Note argumentaire

Projet de parc éolien « Les Vents Meuse Sud III » (55)

Propositions de modifications de mesures d'évitement et de réduction

Mars 2023

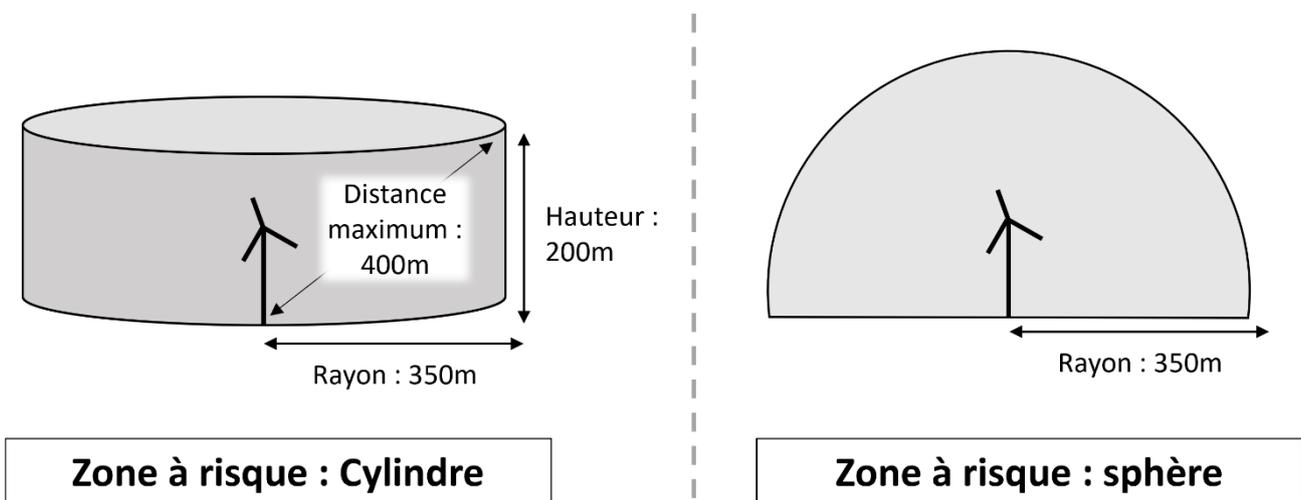
La zone à risque autour du système de détection correspond à un cylindre dont l'axe vertical est confondu avec l'axe du mât de l'éolienne, d'une hauteur de 200m et d'un rayon r défini par la formule suivante :

$$R = (td + ts + ta) \times 10$$

Avec

td : temps nécessaire à la détection d'un oiseau d'une espèce cible

ts : temps de transmission du signal et de prise en compte par le SCADA

ta : temps nécessaire à l'éolienne pour atteindre une vitesse de rotation inférieure à 3 tours minute.

Concernant le calcul de la zone à risque, VSB propose que la zone à risque soit définie **sous la forme d'une sphère** dont le rayon est défini par la formule proposée ci-dessus par les services de l'Etat, et non pas sous la forme d'un cylindre. Pour rappel du point précédent, VSB propose également que le paramètre ta utilisé dans la formule ci-dessus corresponde au temps nécessaire à l'éolienne pour atteindre une vitesse de rotation inférieure à 90 km/h.

En effet, les champs de vision des systèmes de détection sont définis par les caractéristiques des caméras qui les composent, et sont à l'heure actuelle généralement représentés par des cônes de détection qui partent de chaque caméra composant le système et qui couvrent une zone principalement dépendante de la focale de la caméra utilisée. La superposition des champs de vision de chacune des caméras composant le SDA aboutit donc à une forme de sphère dont le centre est composé des caméras installées sur le mât des éoliennes équipées. La considération d'une zone à risque sous forme de cylindre irait à l'encontre du fonctionnement des SDA disponibles sur le marché à l'heure actuelle.

De plus, la définition d'une zone à risque sous forme de cylindre de hauteur 200 mètres et de rayon conforme à la formule précitée aboutirait à des distances de détection ne relevant pas pleinement des capacités de vol du Milan royal. En effet, en prenant pour exemple un processus de régulation des machines de 35 secondes dans sa totalité ($td + ts + ta$ confondus, donnée issue de retours d'expériences sur des machines Nordex), le rayon du cylindre obtenu devrait être de 350 mètres. En considérant une zone à risque sous forme de cylindre, le point le plus éloigné pour lequel le SDA devrait être capable de détecter un oiseau se situerait donc à 403 mètres en utilisant le théorème de Pythagore (voir schéma ci-dessous). Cela signifierait qu'il faudrait paramétrer le SDA pour détecter un Milan royal à une distance de 400 mètres dans tous les cas, ce qui aboutirait finalement à une sphère de détection de 400 mètres autour de l'éolienne et non pas à un cylindre.
